TC 038.123/2020-7

Natureza: Relatório de Inspeção

Órgão/Entidade: Departamento Nacional de Infraestrutura de Transportes

SUMÁRIO: RELATÓRIO DE INSPEÇÃO. NOVO SISTEMA DE CUSTOS REFERENCIAIS DE OBRAS (SICRO). NECESSIDADES DE APRIMORAMENTOS. CUSTOS DE TRANSPORTE. INFLUÊNCIA DA CHUVA NA PRODUTIVIDADE. ADMINISTRAÇÃO LOCAL. CUSTO HORÁRIO DOS EQUIPAMENTOS. IMPACTO DA REFORMA TRIBUTÁRIA NAS COMPOSIÇÕES DE CUSTO. DETERMINAÇÕES. RECOMENDAÇÕES. OITIVAS.

Figura 3 – Diagrama linear de ocorrências

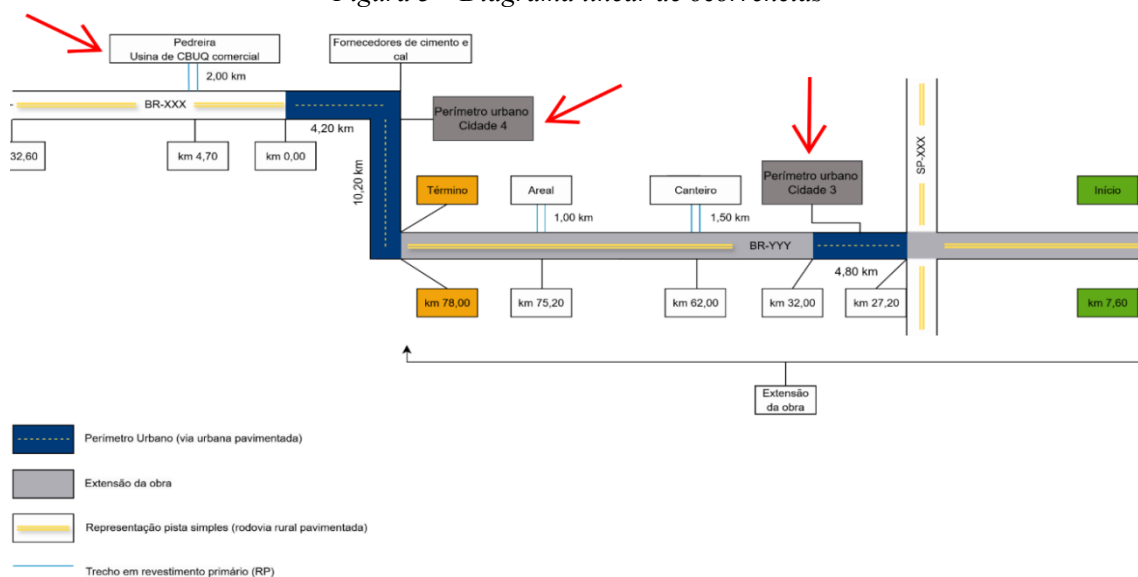
112. De acordo com o exemplo de aplicação (figura apresentada a seguir), a Brita 2 será transportada da Pedreira pela “BR-XXX” e atravessará o perímetro urbano da Cidade 4 para acessar a rodovia “BR-YYY”, na qual seguirá até o Canteiro: nesse trajeto, a travessia tende a ocorrer em vias arteriais ou de trânsito rápido, que conectam as duas rodovias que chegam na Cidade 4.

113. Já a Massa asfáltica comercial tem origem no mesmo local, segue o mesmo trajeto até a “BR-YYY” e, por ser distribuída ao longo de toda a obra, atravessa a Cidade 3 pelo trecho urbano da rodovia “BR-YYY”, situação ainda menos aderente à premissa do estudo. Em nenhum dos dois casos há como conceber que o transporte será realizado unicamente por vias locais e coletoras, como preveem os dados utilizados.

Figura 5 – Trecho coletado pela FGV

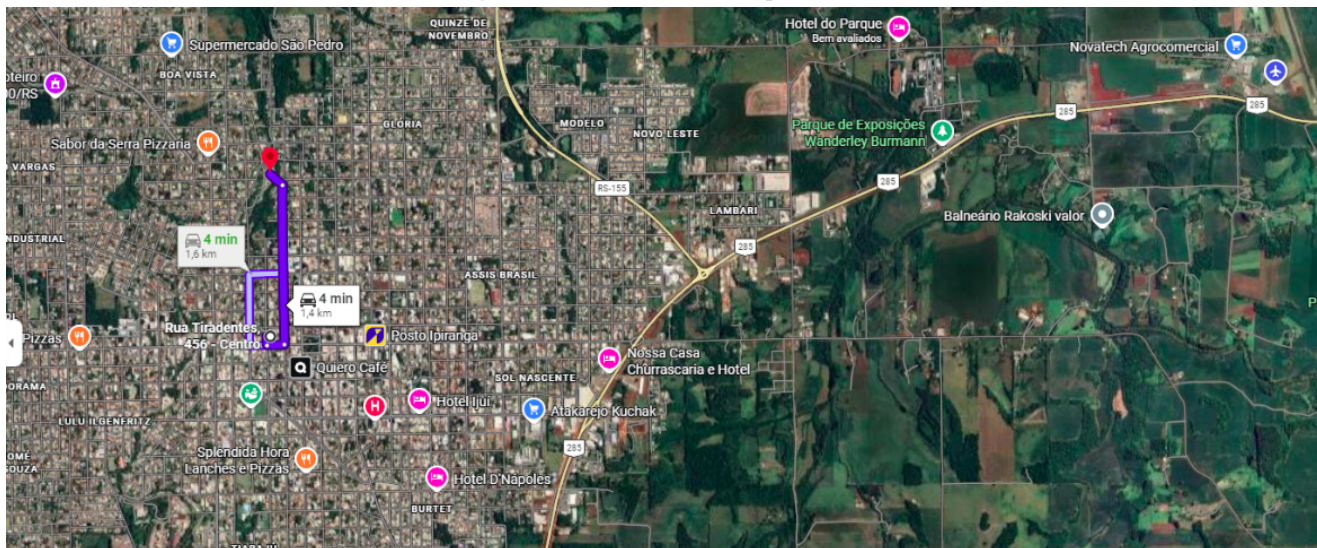
116. Ilustra o ponto o caso de Ijuí/RS, que atualmente conta com obras de duplicação da BR-285 em seu contorno urbano. A FGV coletou velocidade para vias urbanas no trecho abaixo (com origem em: -28.3885365409849, -53.918066835708; destino em: -28.3785365409849, -53.918066835708). A velocidade obtida em tempo real durante o desenvolvimento da presente instrução para esse trecho (vias locais e coletoras) foi de 21 km/h (tempo de percurso: 4 min; extensão: 1,4 km).

Figura 6 – Trecho real, com vias locais, coletoras, arteriais e trecho rodoviário urbano

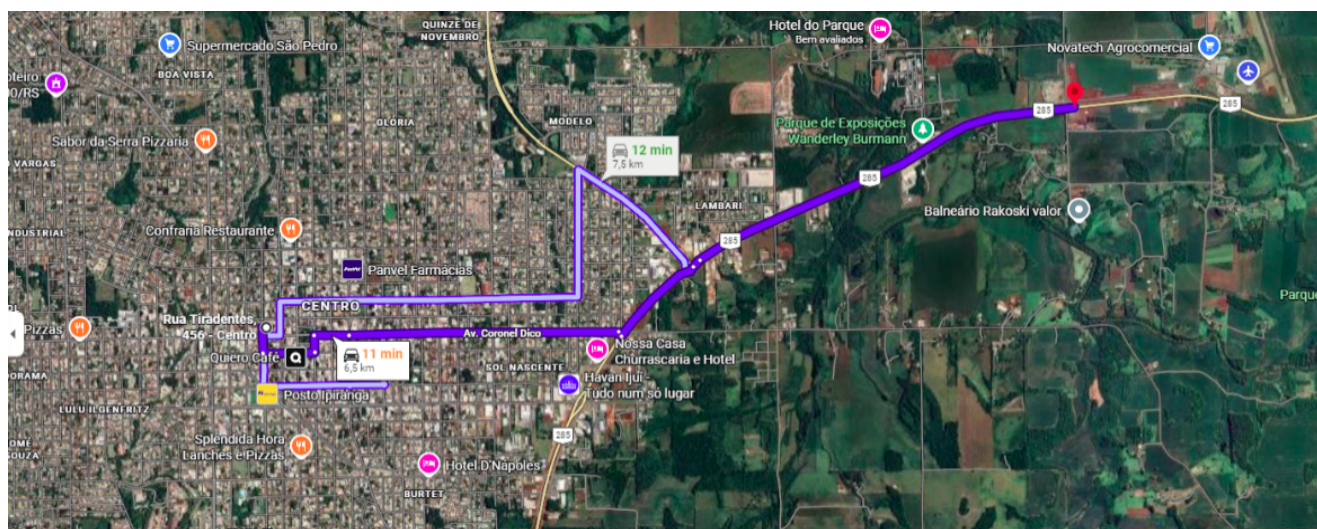
117. Considerando a posição do canteiro e das usinas efetivamente implantados, em trecho urbano da BR-285 entre o centro e o Aeroporto de Ijuí, o trajeto real a partir da mesma origem até o canteiro (destino em: -28.37391289133849, -53.860283359502674), percorrendo vias locais, coletoras, arteriais e trecho rodoviário urbano, apresentou velocidade de 35,45 km/h (tempo de percurso: 11 min; extensão: 6,5 km), ou seja, uma velocidade 68% superior à do segmento adotado no estudo.

Figura 7 – Padrão de lançamento de pontos de origem/destino fora da área urbana

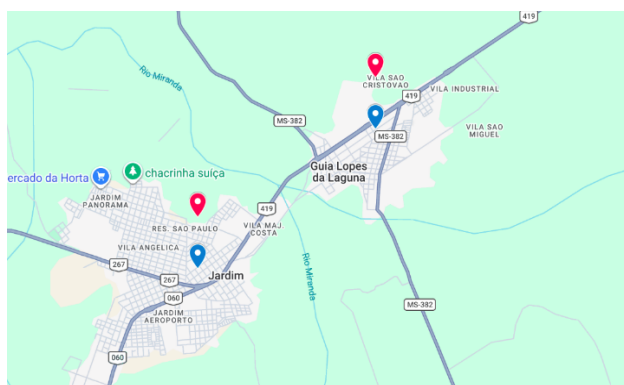
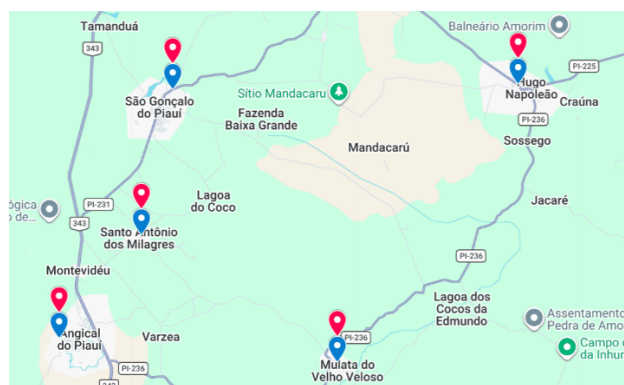
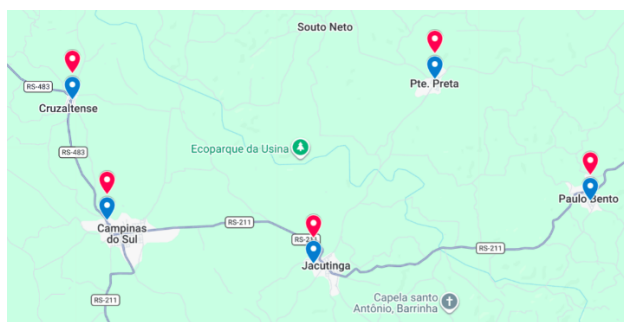
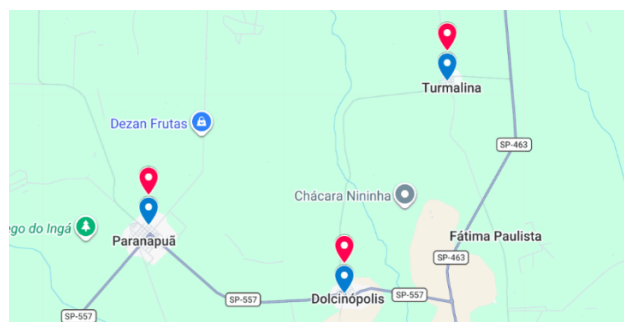
120. Ocorre que, ao plotar no mapa os citados pares de coordenadas, constata-se que, em cerca de 98% dos casos, a posição de destino corresponde à posição de origem deslocada em -0.01 graus de latitude. Ou seja, o ponto de destino encontra-se a cerca de 1.110 metros a norte do ponto de origem, na mesma longitude:

Figura 12 – Dado coletado em área de proteção ambiental de Fernando de Noronha/PE

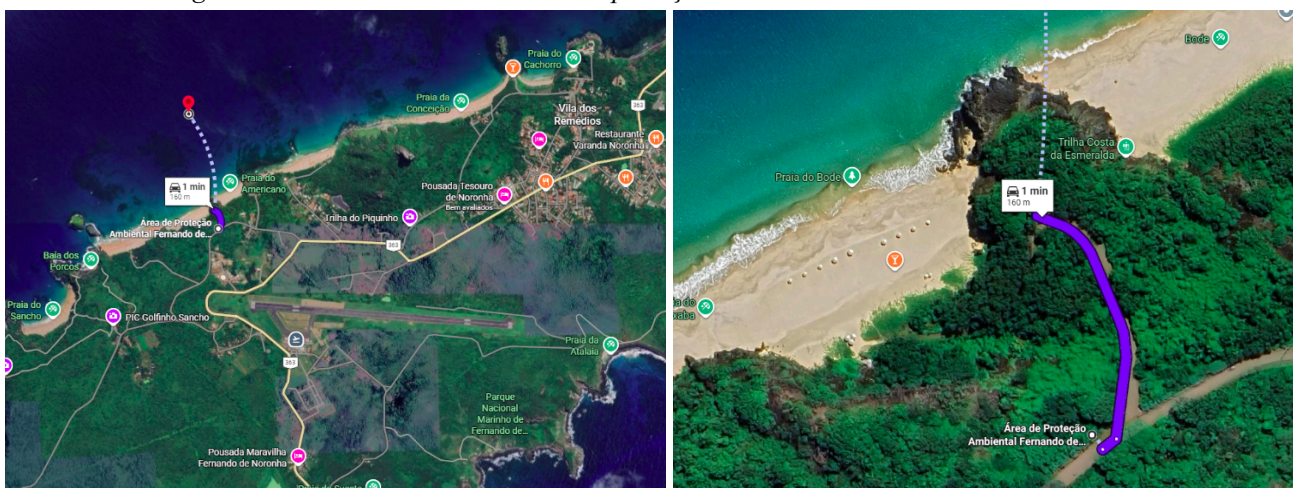
132. Foram coletados dados de localidades que não são representativas do objeto do estudo. Um dos exemplos é a via inserida em área de proteção ambiental de Fernando de Noronha/PE:
